改善箇所説明図 1

ロード・ローラにおいて、

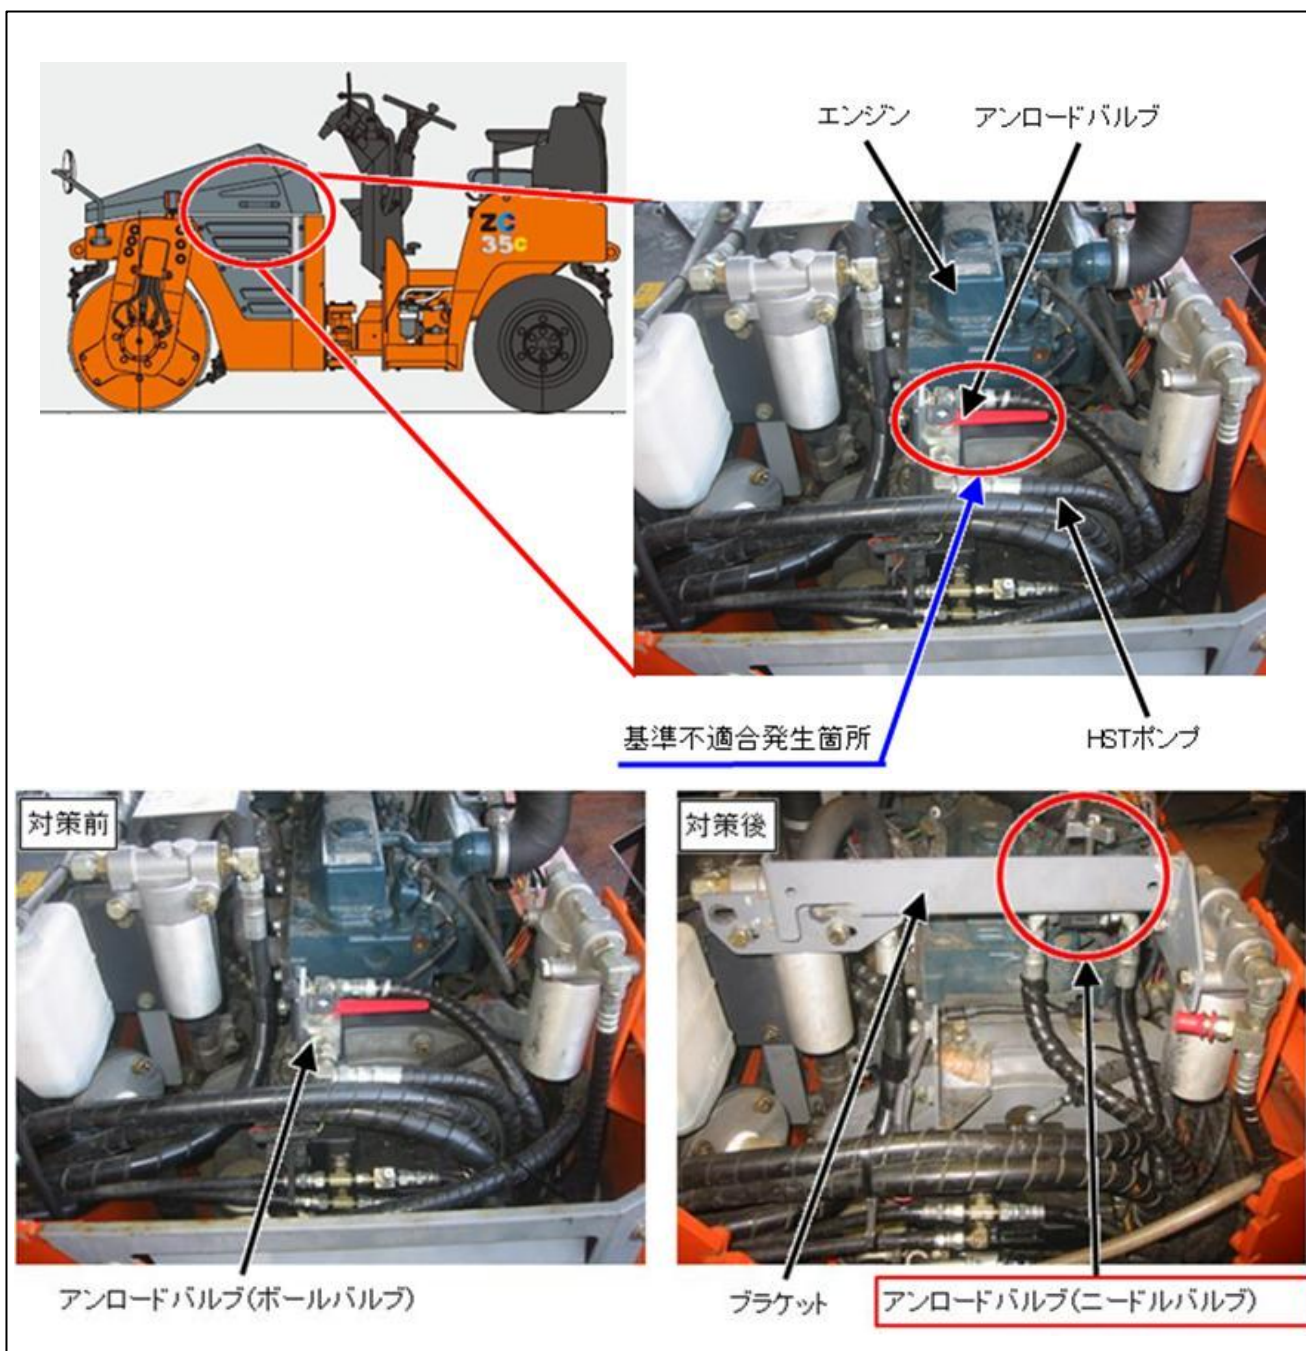
- ①牽引時に使用するアンロードバルブの設計評価が不適切なため、走行時の油圧負荷がかかることにより、バルブ内のボールシートが変形することがある。そのため、そのままの状態で使用を続けると、ボールの固定力が小さくなり、走行時の振動等によりバルブのレバーが意図せず動き、最悪の場合、走行中、アンロードバルブが全開になり、走行モータに油圧がかからずに走行不能となるおそれがある。

- ①アンロードバルブを対策品に交換する。

- ①バルブ形式およびブラケット形状が異なるため識別可能。

改善箇所説明図 2

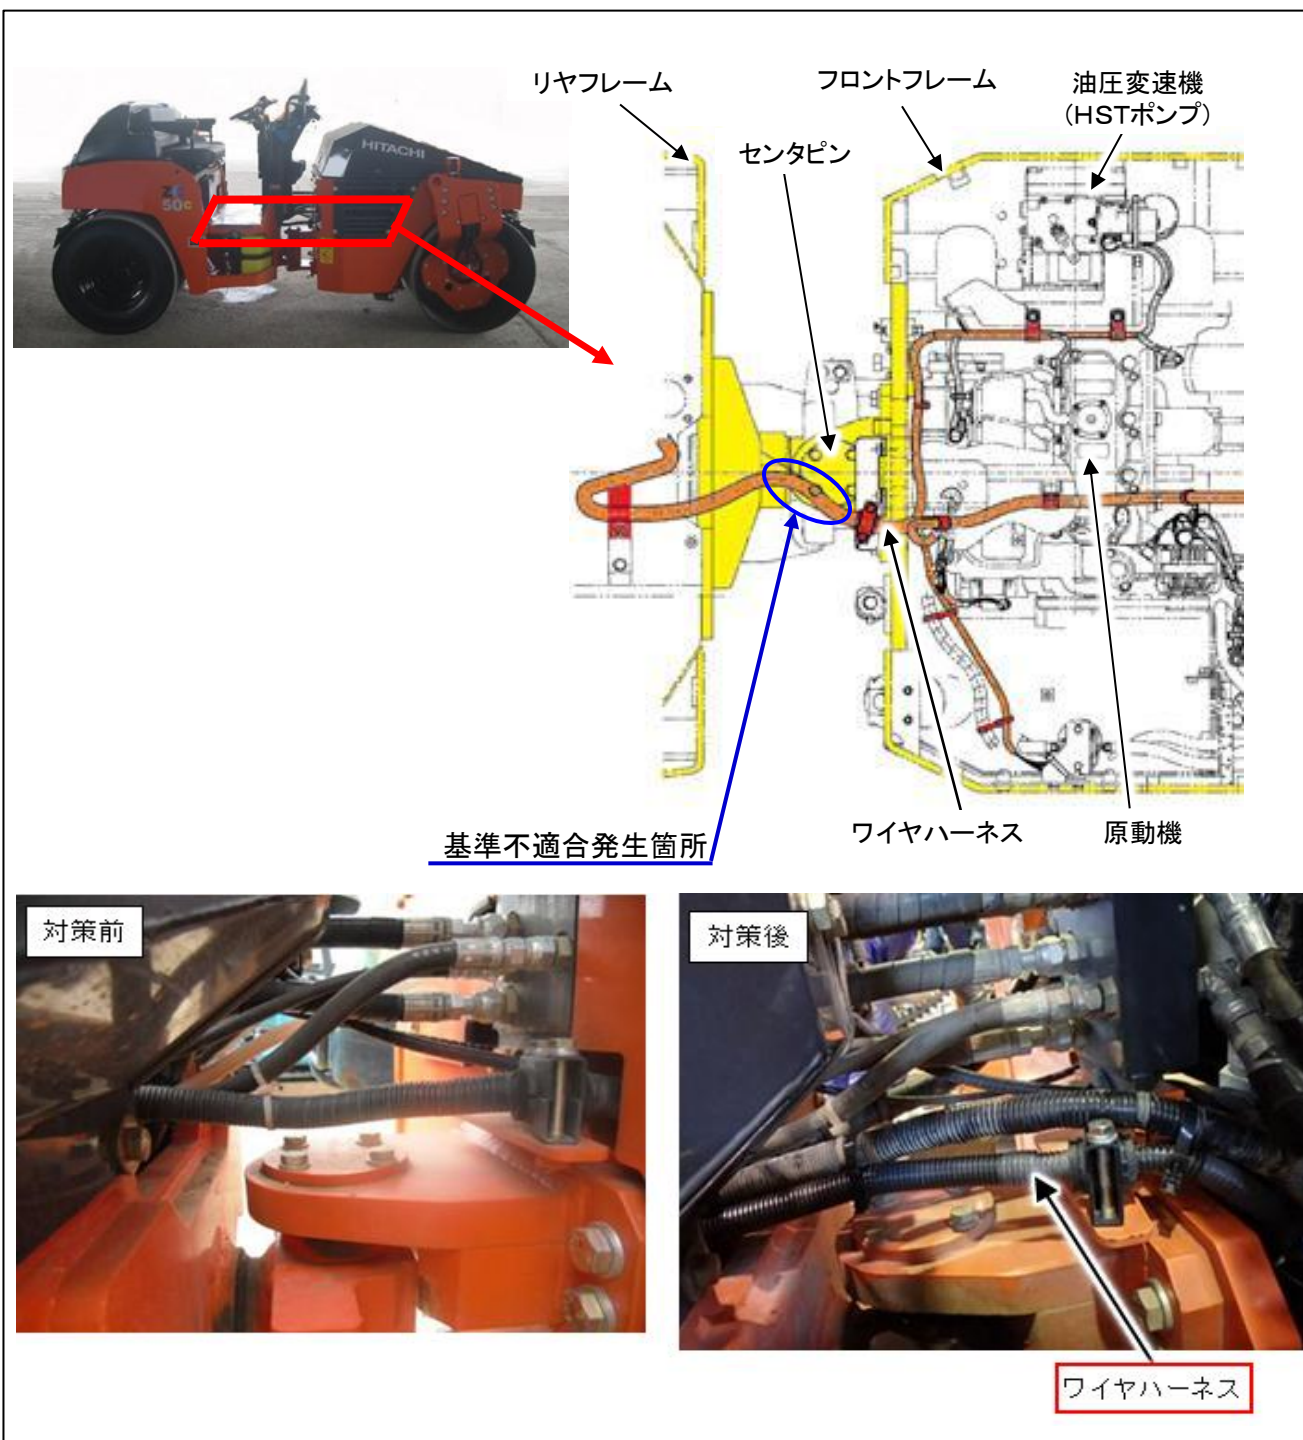
- ②ワイヤハーネスの製造指示が不適切なため、ハーネス内の電線がねじれているものがある。そのため、左右ステアリング操作を繰り返しおこなうと、当該ハーネス内で電線同士が接触して断線し、最悪の場合、エンジンが始動できない、前照灯の不点灯、意図せず駐車ブレーキが作動する等の不具合が発生するおそれがある。

- ②対策品のワイヤハーネスを取付ける。

- ②車体曲折部をワイヤハーネスが2本通ることから識別可能。

改善箇所説明図 3

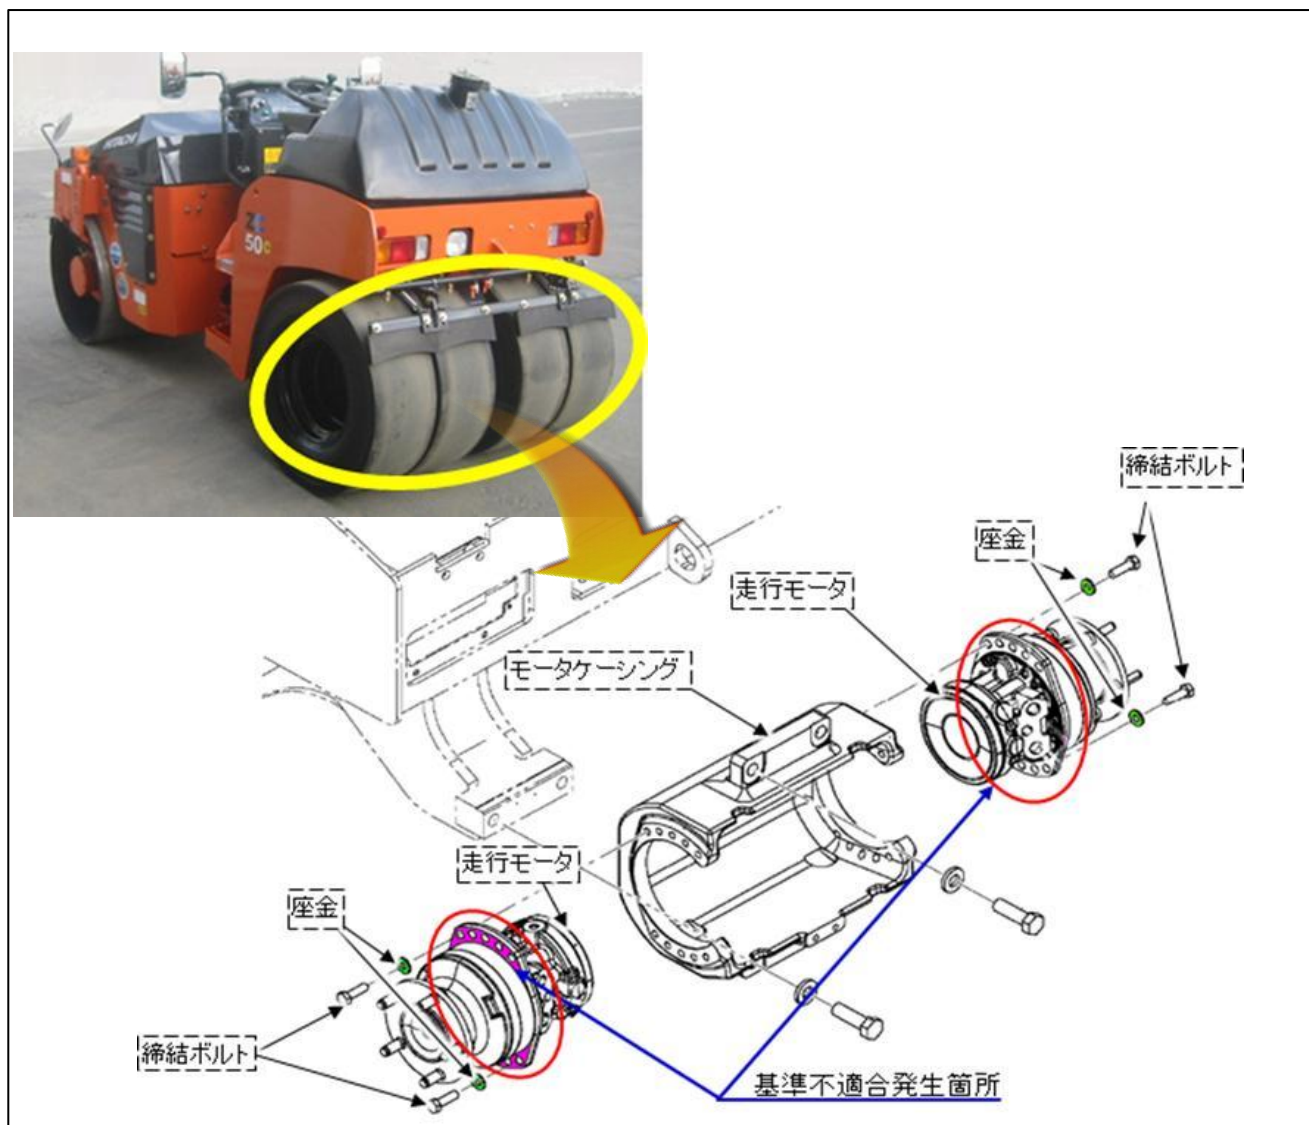
- ③後輪走行モータの取付部のボルト座面の塗装指示が不適切なため、塗膜が潰れてボルトの締結力が低下することがある。そのため、走行時の振動により当該ボルトが緩み、そのままの状態で使用を続けると、ボルトが脱落し、最悪の場合、走行モータが外れて走行不能となるおそれがある。

- ③後輪走行モータの締結ボルト座面の塗膜を除去し、ボルトを新品に交換する。

- ③モータケーシングの下部に白ペンキでマークする。
